OSSERVAZIONE N. 37

SECONDO IL P.R.G. : Sottozona C2 di Espansione P.S. N.5 Parco del Lusenzo, Sottoprogetto n.2 – Ghezzi.

CONTRODEDUZIONE:

OSSERVAZIONE N.38

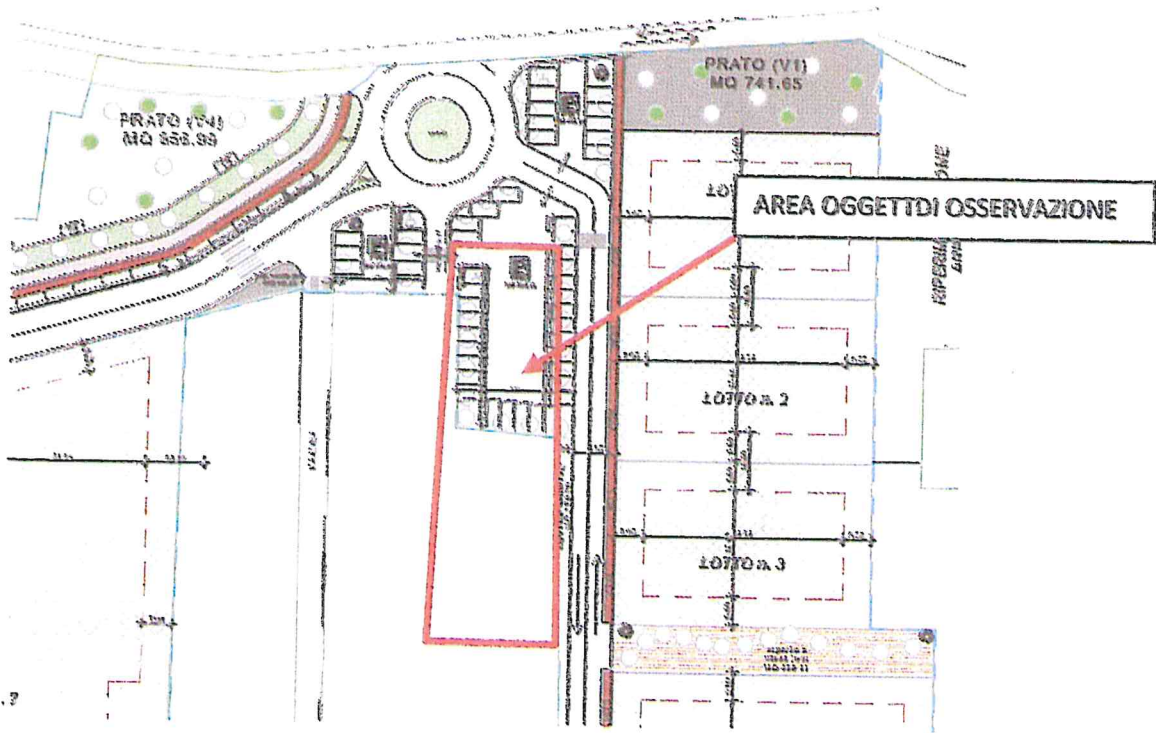
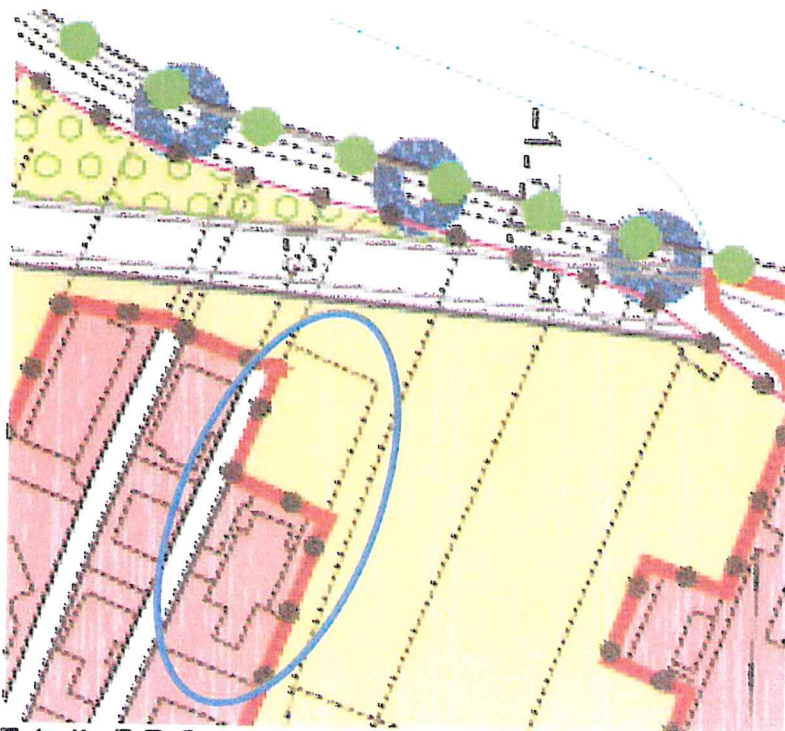
Con la presente richiesta si chiede il ripristino dell'area a giardino come da stato di fatto in modo da non alterare:

- l'unitarietà architettonica dell'immobile il quale presenta una coerenza tipologica ed ambientale, come previsto da progetto approvato;
- ed il valore economico dello stesso.

Tale richiesta trova accoglimento con una nuova perimetrazione in quanto trattasi di pertinenze di immobili già esistenti. Si prevede lo spostamento dell'attuale parcheggio più ad ovest.

OSSERVAZIONE N.44

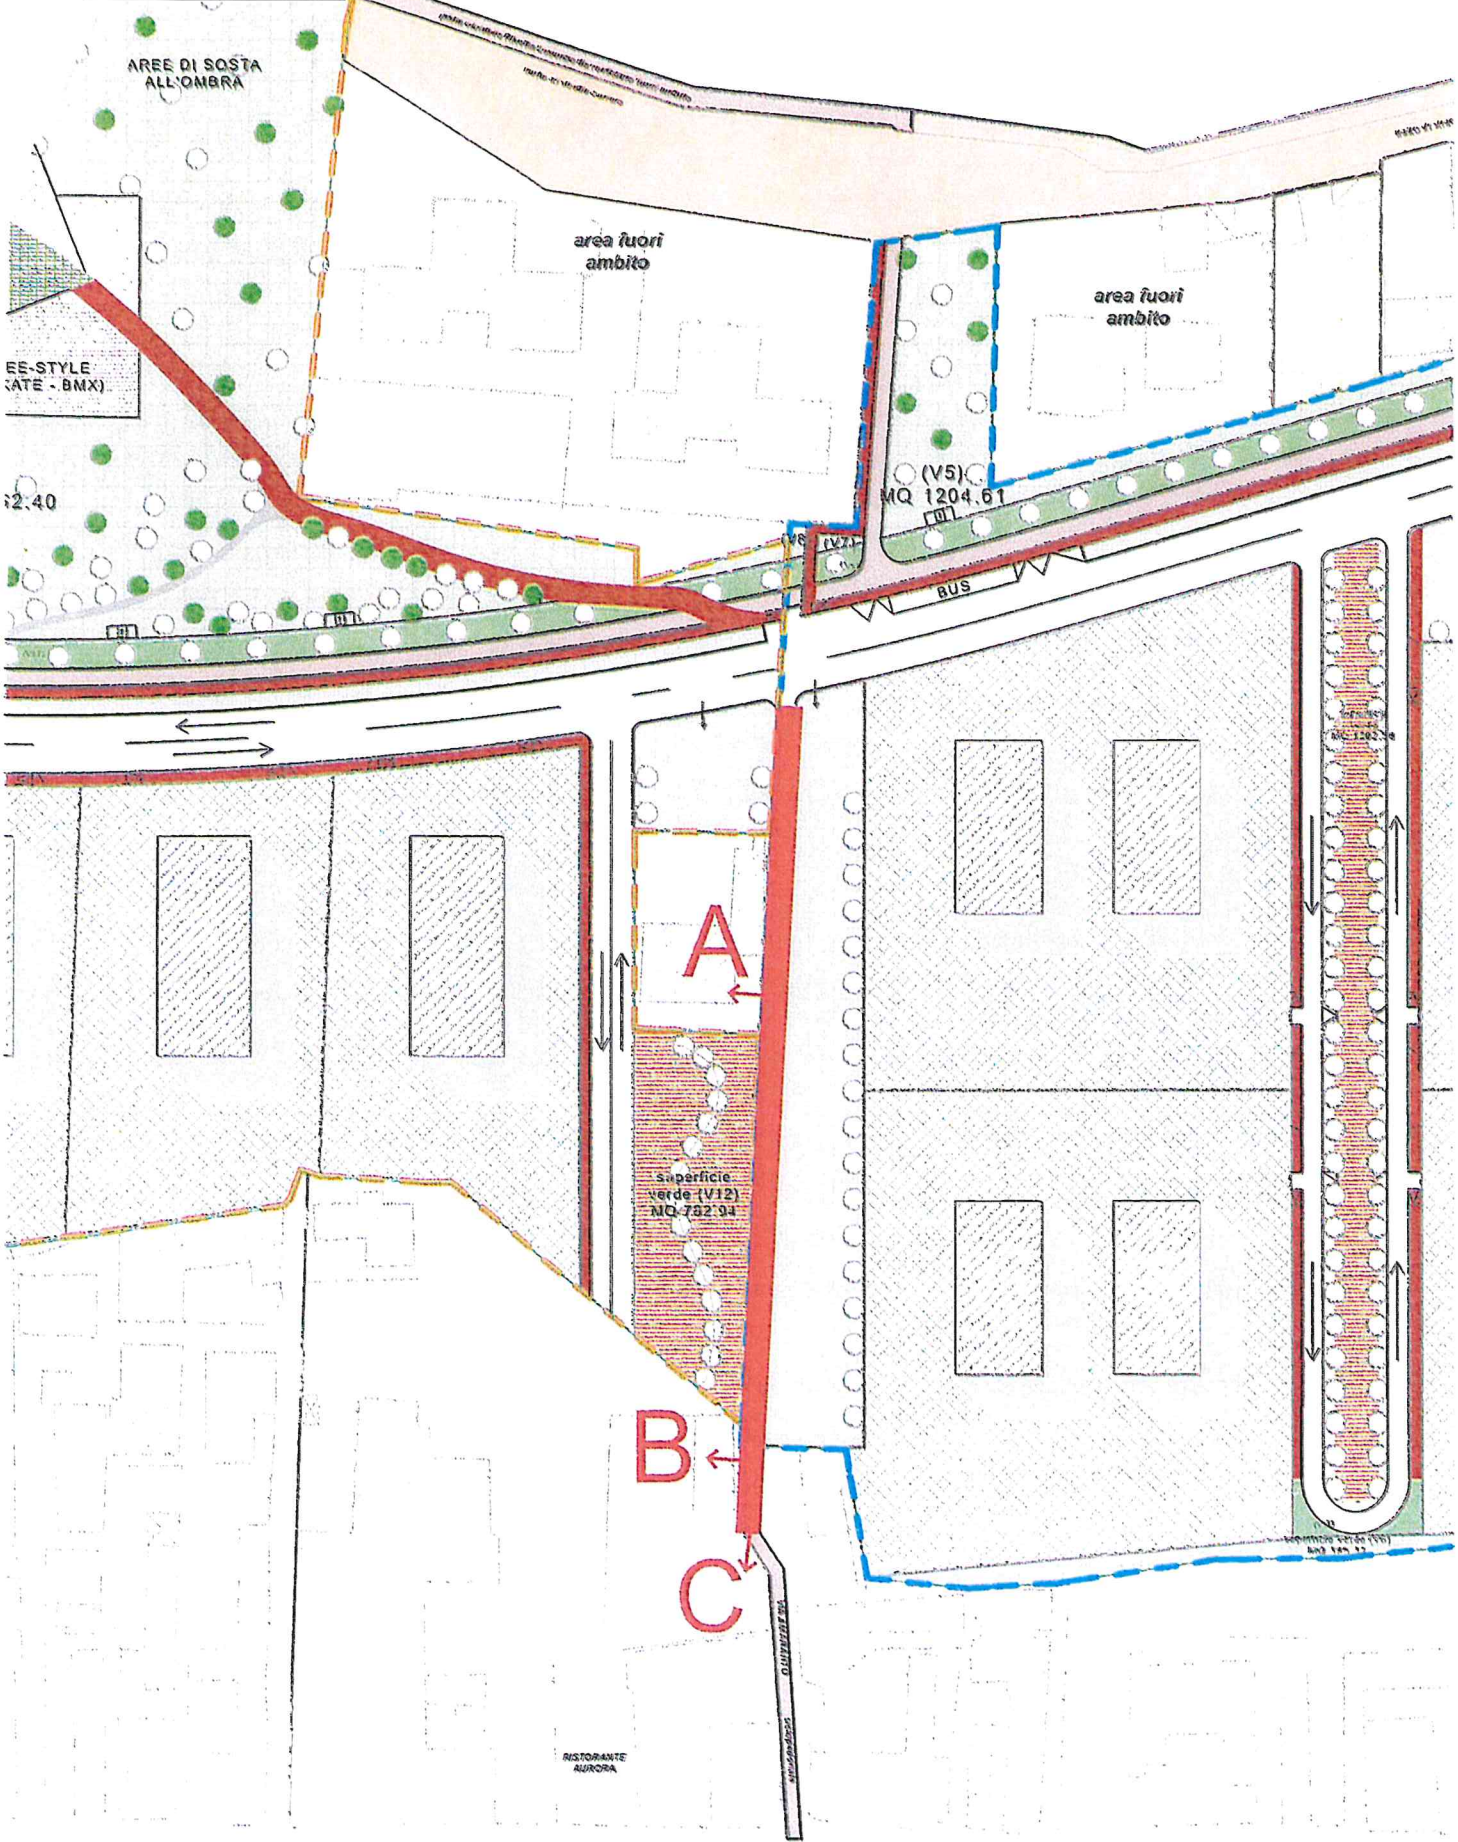
Gli osservanti indicano i loro fabbricati con le lettere A-B-C e chiedono che via Amaranto quale strada perpendicolare a Strada Madonna Marina, indicata nel P.U.A. come ciclopedonale ed attualmente carrabile che dà accesso ad alcuni edifici residenziali, venga mantenuta carrabile. Questo perché facendola ciclopedonale impedirebbe l'accesso ai fabbricati di proprietà degli osservanti. Detto ciò si chiede che al fine di raggiungere i fabbricati dei richiedenti (A-B-C) venga istituita una viabilità carrabile accessibile dalla nuova strada dei Ghezzi su via Amaranto, allargando la stessa via Amaranto e mantenendo la pista ciclabile.

Accoglibile.

OSSERVAZIONE N.45

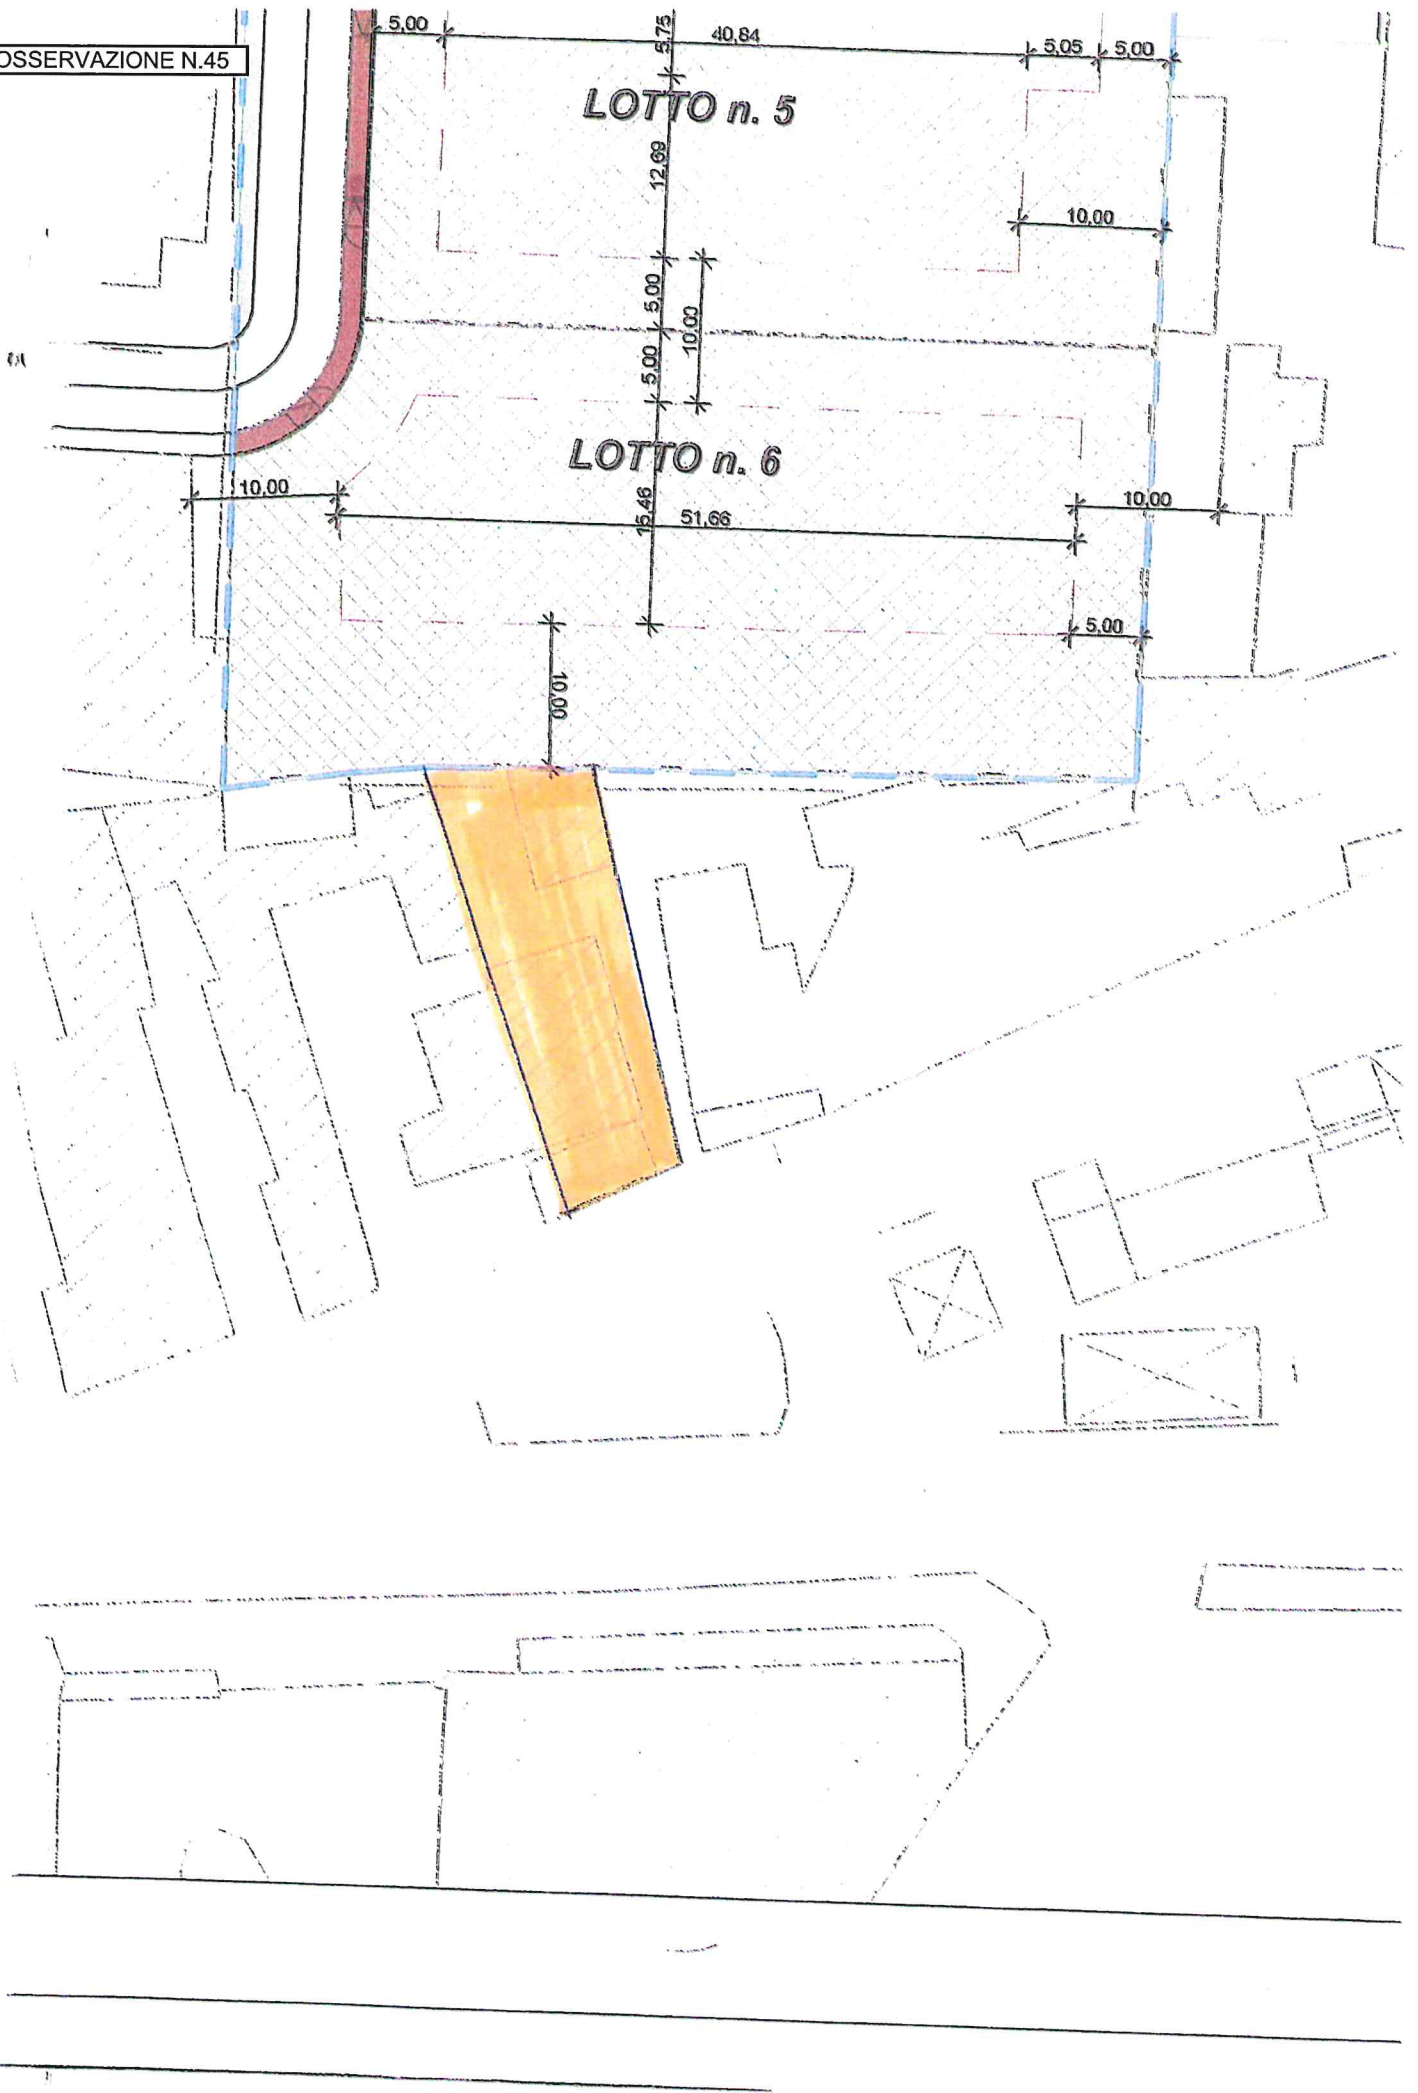
I richiedenti al fine di migliorare la viabilità di progetto del P.U.A. mettono a disposizione il proprio fabbricato la cui demolizione può consentire un migliore collegamento tra la viabilità di progetto che corre parallela a Via Altea con strada Madonna Marina per poi proseguire con una rotonda per via del Boschetto e sfociare in Viale Mediterraneo. Tale disponibilità è condizionata alla sottoscrizione con le parti interessate Consorzio Urbanistico Terre dei Ghezzi ed Amministrazione Comunale.

- Venga agevolato l'accesso alla nuova viabilità del fabbricato posto a nord di quello da demolire;
- Al fine di arrecare minor danno possibile agli edifici esistenti fronte via Madonna Marina, l'edificazione dei lotti 4-5-6 venga concentrata sul lato nord del lotto, ridisegnando la sagoma di massimo ingombro indicata in tav.3^a e spostando di conseguenza i volumi indicativi disegnati nella tav.3 sul lato nord dei lotti di pertinenza.

Tale richiesta non trova accoglimento. Non risulta accoglibile in quanto relativa ad una proprietà fuori ambito.
